Αλλαγή στο σχεδιασμό ρουλεμάν 2.1 γενιάς

Κατασκευαστής οχήματος: AUDI, FORD, MAZDA,
MITSUBISHI, SEAT, SKODA, SMART, VOLKSWAGEN, VOLVO

Κωδικός ΑΝΤΑΛΛΑΚΤΙΚΟΥ : Παράδειγμα από VW POLO 713 6104 70 FAG
R157.32 SNR

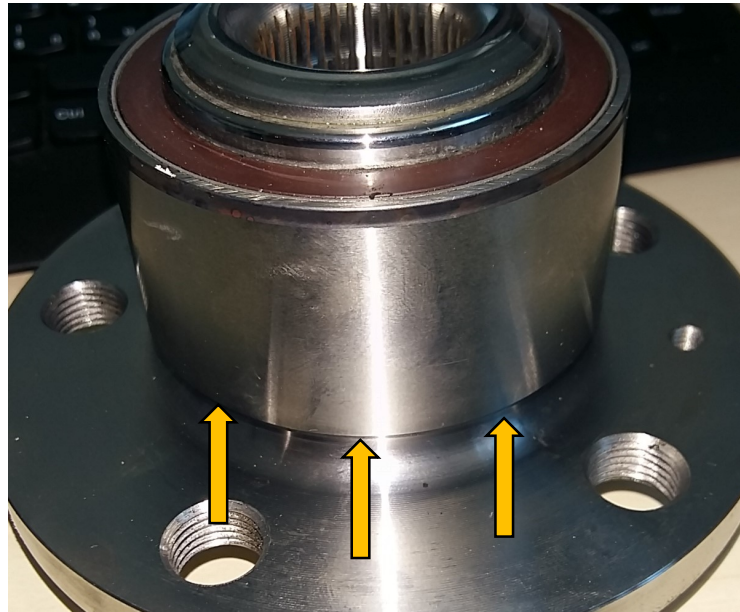
Τα ρουλεμάν 2.1 γενιάς σε εφαρμογές που αναφέρονται παραπάνω, συνήθως διαθέτουν έναν ασφαλιστικό δακτύλιο, όπως φαίνεται στην φωτογραφία

Στη νεότερη έκδοση τους, τα ρουλεμάν αυτά ΔΕΝ διαθέτουν αυτό τον ασφαλιστικό δακτύλιο

Αυτό δεν αποτελεί βλάβη, και μπορεί το ρουλεμάν να τοποθετηθεί κανονικά ΠΑΝΤΑ με τη χρήση ειδικού εργαλείου (ΑΝΑΦΟΡΑ ΣΤΗΝ ΤΠ 01.2018)
